Høringsnotat - Supplerende miljøkonsekvensvurdering af den 3. Limfjordsforbindelse

Marts 2024

1. Besvarelse af høringssvar fra Miljøstyrelsens enhed Arter og Naturbeskyttelse
2. Besvarelse af høringssvar fra Miljøstyrelsens enhed Hav og Vandmiljø

Figur 1. Område med overskridelse af miljøkvalitetskravet i første graveperiode markeret med blå (20 mg/l).

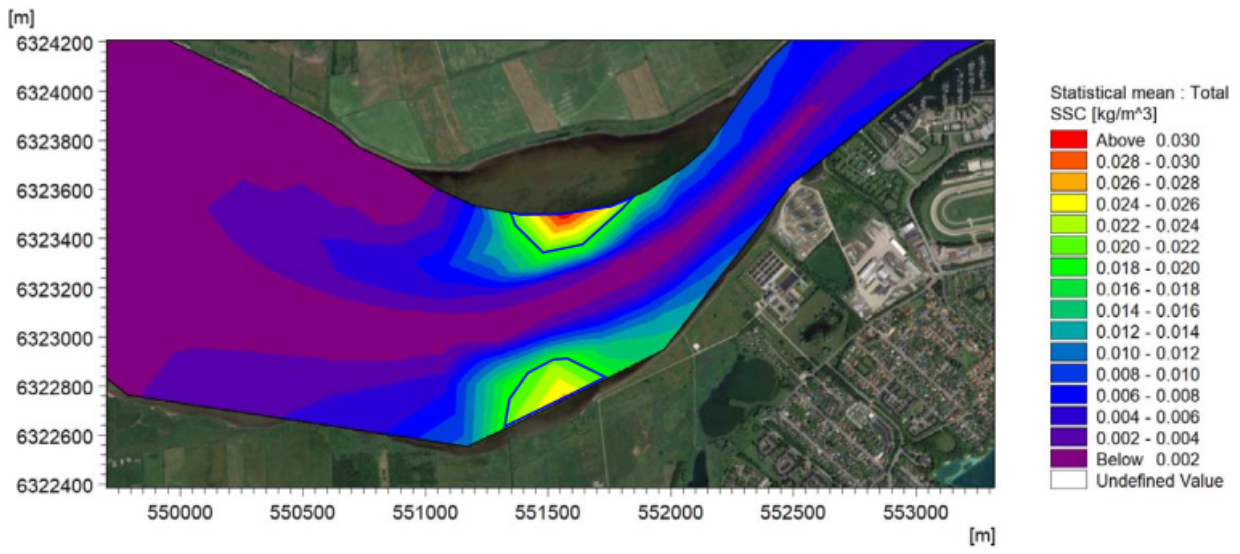
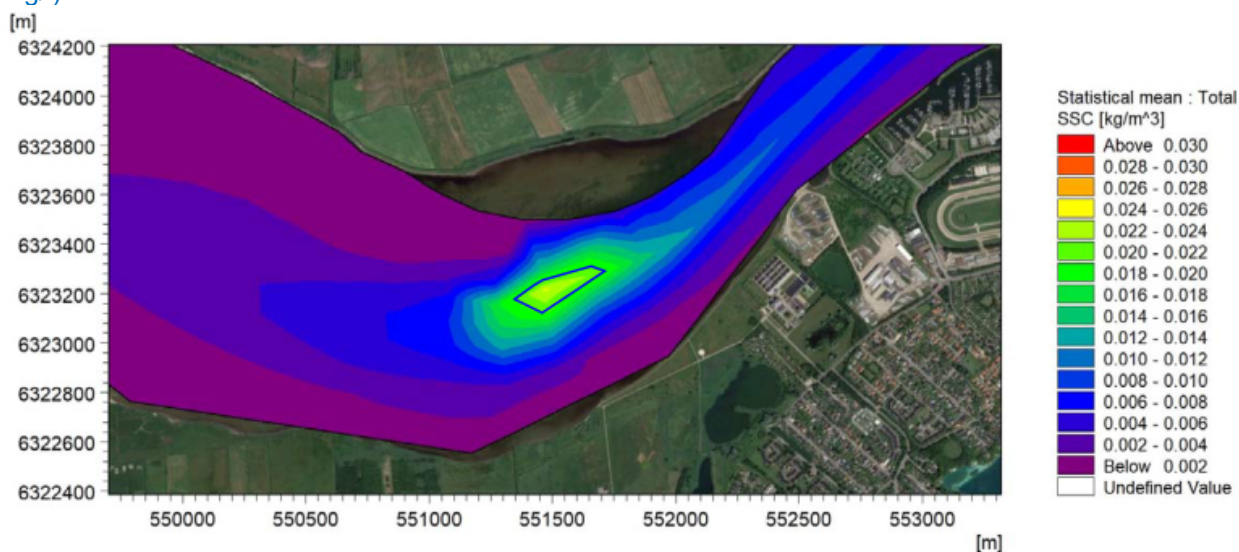
Inden for graveområdet og i en afstand op til ca. 250 meter fra tunneltraceet vil der kunne forekomme forhøjede koncentrationer af miljøfarlige stoffer som følge af sedimentspildet i de områder, hvor sedimentkoncentrationen overstiger 20 mg/l jf. kapitel 6.4.7 i den supplerende miljøkonsekvensrapport. Heri er indregnet de i forvejen forekomne koncentrationer i vandområdet jf. bilag 5.

Det samlede areal, hvor der vil kunne forekomme forhøjede koncentrationer over miljøkvalitetskravene, udgør ca. 130.000 m² i den første graveperiode vist på figur 1, og ca. 40.000 m² i den anden graveperiode vist på figur 2. Hver graveperiode varer 5 måneder (november – marts).

Det vurderes, at påvirkningen med miljøfarlige stoffer, som frigives til vandmiljøet som følge af gravearbejdet til tunnelen, vil være lokalt afgrænset, og vil blive kraftigt fortyndet som følge af strømhastighederne i Limfjorden syd for Egholm.

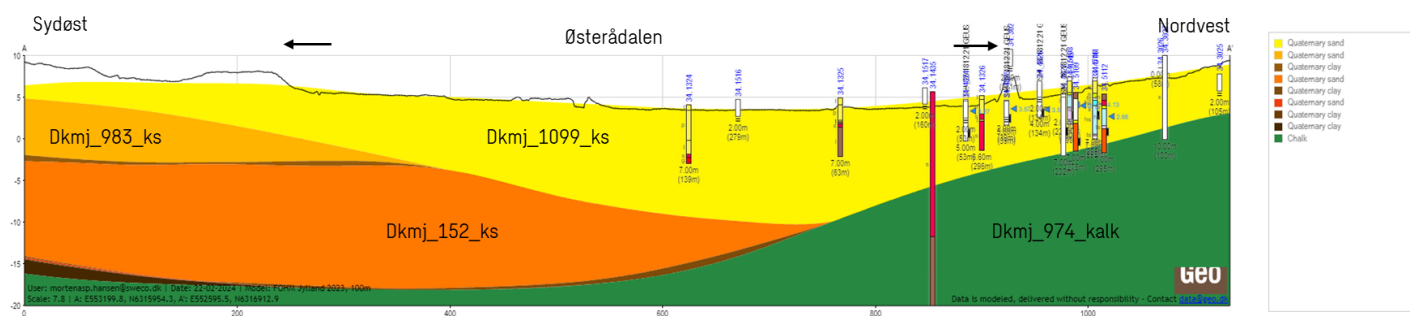
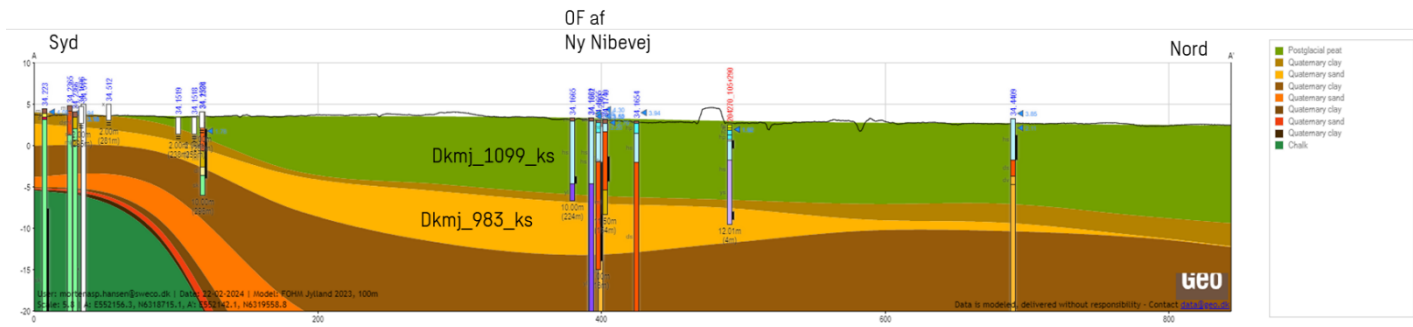
Oplysninger om målsatte vandforekomster og deres aktuelle tilstande kan findes på MiljøGIS for vandområdeplaner 2021-2027: <https://miljoegis.mim.dk/spatialmap?profile=vandrammedirektiv3-2022>

De regionale grundvandsforekomster dkmj_983_ks og dkmj_152_ks er jf. tabel 13-3 og 13-4 i den supplerende miljøkonsekvensvurdering i dårlig kemisk tilstand på grund af nitrat. Grundvandsforekomsterne ligger i den sydlige del af projektet.

I Østerådalen er der hydraulisk forbindelse mellem det terrænnære sandlag og den regionale grundvandsforekomst dkmj_152_ks som ligger ca. 10 m under terræn som vist på figuren nedenfor.

Ved Ny Nibevej er det terrænnære sandlag og den regionale grundvandsforekomst dkmj_983_ks adskilt af et mindre lerlag ca. 10 m under terræn som vist på figuren nedenfor.

Grundvandssænkningerne vil medføre en lokal sænkning af grundvandsspejlet i de terrænnære sandlag omkring byggegrubberne. Da grundvandssænkningerne foregår tæt på terræn mens de regionale forekomster ligger relativt dybt, vurderes de terrænnære sænkninger ikke at medføre sænkning af grundvandsspejlet i de regionale grundvandsforekomster.

Figur 12 Det kumulerede blokeringsbidrag af de enkelte hændelser. Blå kurve: Ukompenseret anlæg i driftsfasen. Gul kurve: Ukompenseret anlæg i anlægsfasen.

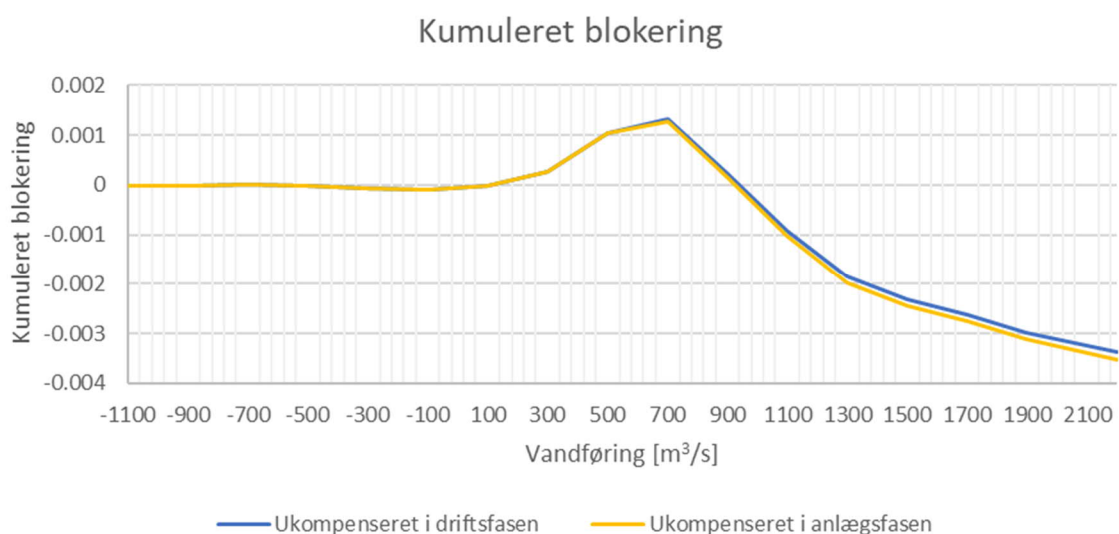
Miljøstyrelsen udtrykker en bekymring for, om der er en mærkbar større påvirkning af gennemstrømningen i anlægsfasen end i driftsfasen. Der er derfor udført modellering med byggegruber omkring alle 10 bropiller samtidigt i kombination med, at der er opfyldt syd for Egholm. Her er det vigtigt at påpege, at bropillerne ikke vil blive støbt samtidigt, men etapevis med kun 3 byggegruber i spil. Den i modelleringen fundne påvirkning af byggegruberne er derfor overvurderet. Den kumulerede blokering af det ukompenserede anlæg i driftsfasen og anlægsfasen kan aflæses på y-aksen, som værdien på kurven længst til højre i diagrammet vist i Figur 12. Det ses, at forskellen er meget lille (blokeringen er øget med 4,4%) på trods af en antagelse om at alle 10 byggegruber optræder samtidigt. Skulle der afgraves for denne situation vil det kræve, at afgravningsvolumenet øges fra 1.100 m³ til 1.170 m³. Dette giver dog ingen mening, gravetolerancer taget i betragtning. Desuden er det reelle behov mindre end de estimerede 70 m³.
